Dijkdorpbijeenkomst Oud-Empel – 28 mei 2026
Dijkverbetering Lith-Bokhoven

Programma dijkdorpbijeenkomst

Dwarsprofiel tracé nieuwe gronddijk

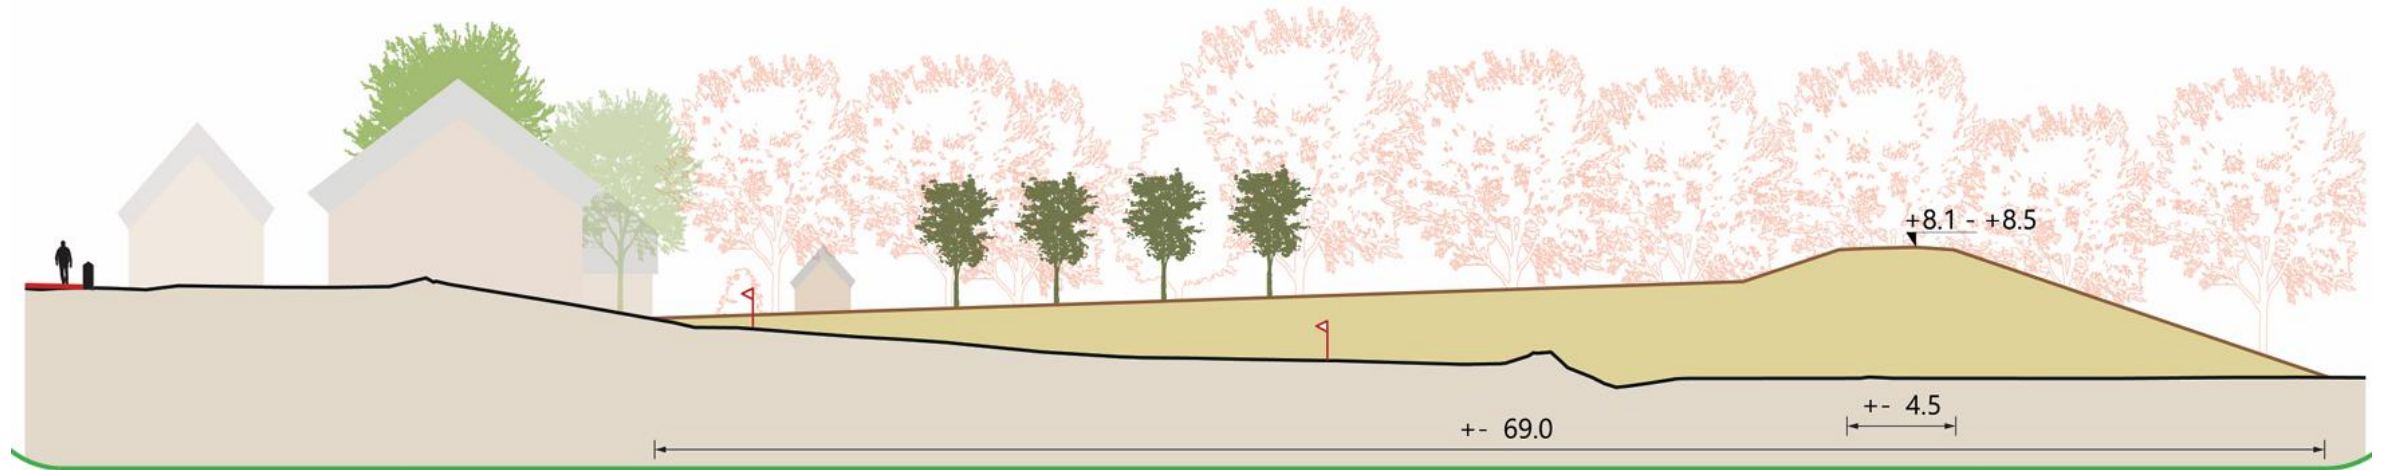
Zorg over inpassing tracé nieuwe gronddijk Oud-Empel. Oproep: aanpassing tracé.

- Kernzone dijk verschoven
- Pipingopgave in grond oplossen: aanvulling aflopende tuin met grond.
- Aandacht voor goede inpassing

Aanpassing dijktracé doorgevoerd in het betreffende kansrijke alternatief.
